INFORME N° 00128-2025-SENACE-PE/DEAR-UFM

ASUNTO : Informe técnico final de evaluación de la "Segunda Modificación del Estudio de Impacto Ambiental Excepcional para el Proyecto de Ampliación de Capacidad de 2500 TPD de la Unidad Huachocolpa Uno", presentado por Compañía Minera Kolpa S.A.

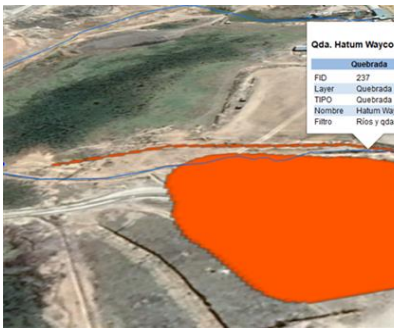
N°	Ítem	Entidad	Fundamentos/Sustentos	Observaciones	Levantamiento	Absuelta Sí/No
			superficial, debido a la ampliación del volumen de descarga en los puntos de vertimiento existente; y a que entrarán en operación la planta de tratamiento de aguas residuales domésticas y las estaciones de descarga de efluentes mineros, respectivamente. Asimismo, identifica el impacto alteración de la calidad de sedimentos, sin embargo, de acuerdo con los mapas LBF-09: Mapa de inventario de fuentes de agua (ríos, quebradas y lagunas), LBF-10: mapa de inventario de fuentes de agua (bofedales, filtraciones y manantiales) y el mapa LBF-10A: mapa de distancia de componentes a cuerpos de agua, se verifica que: a) El componente Cancha de mineral Caudalosa/Stock Pile, se superpone a la quebrada Hatum Wayco, tal como se muestra en la siguiente imagen, sin embargo, el Titular no presenta la evaluación de los impactos a la cantidad de agua superficial o impacto por alteración de la red de drenaje superficial (de proponer derivación de cauce). Asimismo,	como, por el emplazamiento de la Cantera 9 en la quebrada SN/46. La evaluación de impactos debe incluir los usos de las quebradas. Precisar las medidas de manejo ambiental de acuerdo con la jerarquía de mitigación. b) Presentar la evaluación de impactos por la superposición de la Desmontera DD-01 al manantial INVC-79. Precisar si este manantial no cuenta con un uso (poblacional, agrícola, etc). Considerar los resultados de línea base, estudio hidrogeológico, entre otros. Incluir las medidas de manejo ambiental considerando la jerarquía de mitigación. c) Incluir la evaluación de impactos a la cantidad de agua subterránea por las labores propuestas, cuya proyección en planta se superpone a los manantiales ME-MA-02, MN-308, Mn4, MA-18, MA-44, y se encuentra próxima a los manantiales Mn3, Mn5, MN-306, MA-19, INVC-01, INVC-17. Incluir la evaluación de	la cancha de mineral Caudalosa/Stock Pile, la cantera 09 y desmontera DD1, a la quebrada Hatum Wayco, a la quebrada SN 46 y al manantial INVC-79, respectivamente. Respecto a la quebrada Hatum Wayco, señala que en época seca no se ha identificado caudal y en la época húmeda tiene un caudal de 26,9 l/s, precisando que su uso es agrario. Asimismo, indica que <i>"como parte del diseño de ingeniería para el manejo de agua de no contacto circundante a la cancha de mineral propuesta, se realizará un mejoramiento al encauzamiento de la quebrada Hatum Wayco mediante estructuras de alcantarilla y canales de mampostería, (...) Las aguas captadas por el mejoramiento de la quebrada serán descargadas a la quebrada Hatum Wayco"</i>. Respecto a la Cantera 9, precisa que se ubicará en la cabecera de la quebrada S/N 46, identificada con el código Q-170 en el inventario de fuentes de agua, señalando que no se afectará la cantidad de agua superficial, debido a que el diseño hidráulico contempla captar, derivar y minimizar la escorrentía superficial producto de las precipitaciones aguas arriba de la zona operativa de la Cantera 9. Las aguas de no contacto descargarán en dos estructuras de canales ubicados en el final del canal

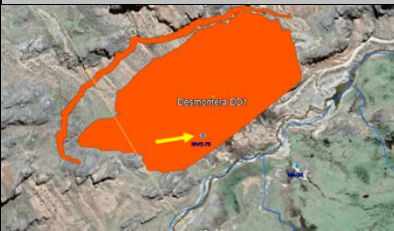
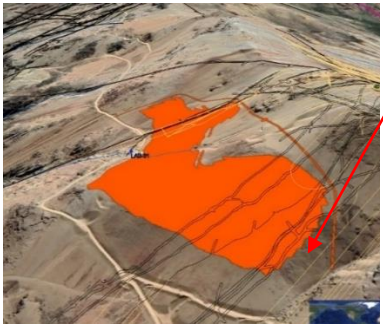
N°	Ítem	Entidad	Fundamentos/Sustentos	Observaciones	Levantamiento	Absuelta Sí/No
			no hace referencia de las medidas de manejo ambiental.  Imagen extraída de los mapas (KMZ) de la Segunda MEIA-d Huachocolpa, presentada por el Titular. b) El componente Desmontera DD-01 se superpone al manantial INVC-79, como se muestra en la siguiente imagen, sin embargo, el Titular no presenta la evaluación de impactos ambientales a este manantial, considerando los resultados del modelo hidrogeológico. Asimismo, debe presentar las medidas de manejo de acuerdo con la jerarquía de mitigación.	impactos por las labores propuestas a quebradas y bofedales. El sustento debe basarse en los resultados del estudio hidrogeológico. Presentar las medidas de manejo ambiental siguiendo la jerarquía de mitigación. d) Incluir la evaluación de impactos a los manantiales producto de las labores subterráneas en los impactos a la cantidad de agua subterránea, teniendo en cuenta que solo está presentando la evaluación de impactos al hábitat, que es un impacto al medio biológico, diferente al de cantidad de agua subterránea. Presentar como parte del análisis, secciones hidrogeológicas en donde se muestren las labores aprobadas, labores propuestas, la profundización en m.s.n.m., ubicación del nivel freático actual y con proyecto, de acuerdo con el estudio hidrogeológico, ubicación de manantiales, bofedales, quebradas. De acuerdo con ello, cuantifique el impacto a la cantidad de agua subterránea, el cual debe incluir un análisis	de coronación. En el Cuadro 5-31 Ubicación de los puntos de descarga de las aguas de no contacto de la cantera 09, precisa las coordenadas. Respecto al manantial INVC-79, señala que, no se ha identificado ninguna clase y tipo de uso, en temporada seca, no cuenta con caudal y en época húmeda tiene un caudal de 0.2 l/s y precisa las medidas de manejo en este ítem del capítulo de Impactos. Asimismo, hace referencia del ítem 2.11.2.2.7 "Depósito de desmonte DD-01", literal "Sistema de filtrado y conducción para protección de aguas de manantial", indicando que el sistema diseñado para disponer las aguas del manantial se compone de 2 etapas, la captación en sí misma y la línea de conducción desde el manantial hacia una quebrada, garantizando la protección del fluido transportado como del manantial de origen. b) Presenta en el ítem Hidrografía sub ítem "Alteración del patrón de drenaje natural", la evaluación de impactos por superposición de la desmontera DD1 al manantial INVC-79 y señala que este manantial no tiene un uso identificado, en época seca no presenta flujo y en época húmeda tiene un caudal de 0,2 l/s. Asimismo, precisa que, el sistema diseñado para disponer las aguas del manantial se

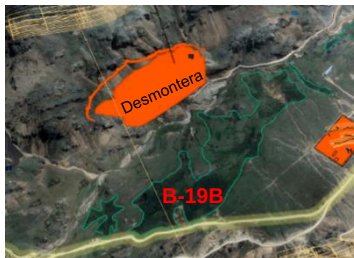
N°	Ítem	Entidad	Fundamentos/Sustentos	Observaciones	Levantamiento	Absuelta Sí/No
			así como especies endémicas. Muchas de estas especies se encuentran distribuidas en bofedales, césped altoandino, pajonal altoandino y vegetación asociada a roquedal, según lo descrito en la sección 3.3 "Descripción del medio biológico". Asimismo, el sustento presentado para determinar el nivel del atributo intensidad no es objetivo ni se ajusta a los criterios establecidos en el numeral 5.3.1.2. Además, no se desarrolla de manera objetiva en el Cuadro 5-17 los criterios para determinar la intensidad de este impacto ambiental. Figura 1: Proximidad de cancha de mineral propuesta a bofedales B-20A y B-20B  Fuente: Expediente Segundo MEIA-d Huachocolpa (polígonos) sobre la base de Google Earth.	propuestos. Para ello, se podría considerar modelamientos de dispersión de material particulado con el objetivo de determinar la concentración de material particulado que se depositará sobre la superficie de los receptores finales, es decir, la vegetación de los bofedales y otros ecosistemas circundantes. Deben establecerse valores límites o umbrales de concentración de material particulado depositado, considerando que concentraciones por encima de estos valores límite podrían tener efectos negativos sobre las especies de flora. Se debe considerar las especies con alguna categoría de conservación, especies endémicas y las representativas de los ecosistemas circundantes, las cuales se verían afectadas en aspectos como su crecimiento, fotosíntesis o transpiración. Se debe sustentar la selección de estos valores límites considerando criterios conservadores y representativos, respaldada con bibliografía especializada. Con el análisis de esta información, se debe determinar la variación del factor ambiental afectado en	ha complementado el sustento técnico para determinar el nivel del atributo de intensidad (IN). Con el fin de abordar la afectación a los ecosistemas frágiles de bofedales y otros ecosistemas cercanos a los componentes mineros propuestos, presentó un modelamiento de dispersión de contaminantes atmosféricos utilizando el modelo CALPUFF (detallado en el Anexo 5-1). A partir de este modelamiento, se presentaron las figuras 5-4 y 5-5, donde se representó la huella por material particulado PM10 y PM2.5, respectivamente, durante la etapa de construcción. Los resultados del modelamiento fueron comparados con los Estándares Secundarios de Calidad Ambiental para Aire de la USEPA (2024), indicados en el Cuadro 5-36: 35 µg/m³ para PM2.5 y 150 µg/m³ para PM10. Estos estándares son desarrollados por la USEPA (United States Environmental Protection Agency) y ofrecen protección a los cultivos y la vegetación. El Titular ha considerado que concentraciones por encima de estos valores límites podrían tener efectos negativos sobre las especies de flora. El modelamiento mostró que las concentraciones no superaron estos estándares durante el periodo más crítico de construcción, lo que sugiere que no

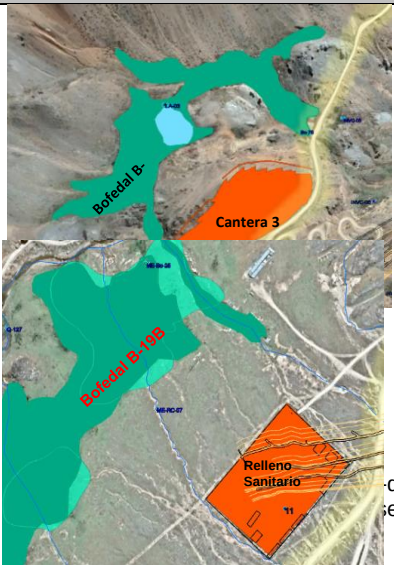
N°	Ítem	Entidad	Fundamentos/Sustentos	Observaciones	Levantamiento	Absuelta Sí/No
			Figura 2: Proximidad de desmontera DD-1 propuesta a bofedal B-19B  Fuente: Expediente Segundo MEIA-d Huachocolpa (polígonos) sobre la base de Google Earth. Figura 3: Proximidad de cantera 2 propuesta a bofedal Bo-18B  Fuente: Expediente Segundo MEIA-d Huachocolpa (polígonos) sobre la base de Google Earth. Figura 4: Proximidad de cantera 3 propuesta a bofedal B-13	comparación con una condición de referencia. Este sustento debe estar alineado con los criterios para determinar la intensidad de este impacto ambiental presentados en el cuadro 5-17, debe considerar que estos criterios están sujetos a la observación N° 122 donde se solicitó complementar dichos criterios. c) Revise y corrija el sustento presentado para el atributo de recuperabilidad (MC) del impacto de afectación a la vegetación por el material particulado y, de ser necesario, corrija el valor asignado al atributo de recuperabilidad. El sustento proporcionado indica que la recuperación se considera inmediata si ocurre en un periodo breve. Sin embargo, según la Guía metodológica para la evaluación del impacto ambiental de Conesa (2010), para una recuperación inmediata, el tiempo debería ser cero. Sobre esto, si bien es cierto cesaría la generación de material particulado al concluir las actividades constructivas, el material particulado depositado sobre la superficie foliar de la vegetación no se elimina	habrá una afectación significativa a los ecosistemas evaluados. Además, el Titular ha considerado las especies de flora bajo alguna categoría de amenaza según la legislación nacional (Decreto Supremo 043-2006-AG) y la lista roja de IUCN, así como las especies endémicas registradas en el área de estudio. Basándose en este análisis, el Titular precisó que, debido a que las concentraciones de material particulado (PM10 y PM2.5) durante el periodo más crítico de la etapa de construcción no superan los estándares secundarios de calidad ambiental para el aire, no se espera una afectación significativa a estas especies. En base a este análisis, el Titular ha determinado que la variación del factor ambiental afectado (calidad de aire/vegetación) en comparación con la condición de referencia (estándares USEPA) corresponde a una intensidad Media (IN=2), ya que las concentraciones de PM2.5 representaron hasta el 57.14% del ECA para preservación de flora silvestre según USEPA, valor que se encuentra dentro del rango >33% y ≤66% establecido en el Cuadro 5-17 para dicha categoría de intensidad en el factor ambiental "Ecosistemas frágiles y Cobertura vegetal". Respecto a la observación N° 122, el Titular ha definido el

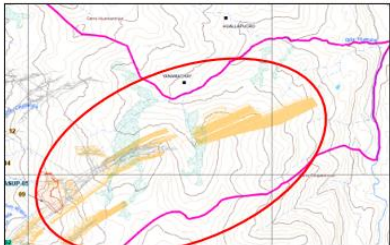
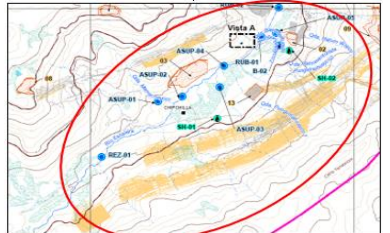
155.	Capítulo 6, Numeral 6.2.1.6 (Pág. 6-38 a 6-41)	SENACE	En el ítem 6.2.1.6 Agua subterránea, el Titular presenta el Cuadro 6-29 Estaciones de monitoreo de agua subterránea, en donde presenta cinco estaciones, sin embargo, de acuerdo con el Mapa MA-02 Estaciones de monitoreo de calidad de agua superficial, agua subterránea y efluentes, se observa que éstas no	Se requiere al Titular: a) Incluir estaciones de monitoreo de agua subterránea en las labores subterráneas propuestas, relleno sanitario (aguas arriba y aguas abajo), que incluye el monitoreo de bofedales y manantiales.	El Titular: a) Precisa, en el ítem Riesgo de alteración de la calidad de agua subterránea , que no se ha considerado como parte de los impactos a la calidad de agua subterránea toda vez que de acuerdo con el Anexo 3.2.3.2-1 "Estudio Hidrogeológico", el diseño de	Sí

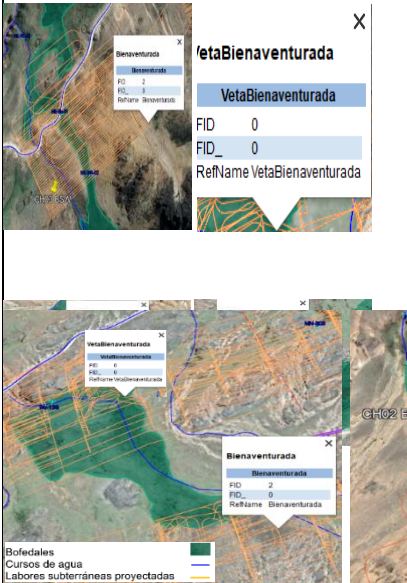
CH02 BNE Fuente: Archivos KMZ – Google Earth Por lo que, en la etapa de construcción de la Chimenea CH02 BNE, el bofedal sería impactado, Asimismo, conforme los planos de planta de las labores subterráneas y archivos KMZ presentados, se observa que éstas se encuentran por debajo cuerpos de agua (quebradas) y de ecosistemas frágiles (bofedales), y que podrían se impactas por las actividades de construcción de dichas labores como, por ejemplo, las que se observan en las imágenes siguientes:	Bofedal		FID	21	Id	0	Descripción	Bofedal	Código	Bo	Descripción	B-21B	Area_ha	7.986709			
Bofedal																				
FID	21																			
Id	0																			
Descripción	Bofedal																			
Código	Bo																			
Descripción	B-21B																			
Area_ha	7.986709
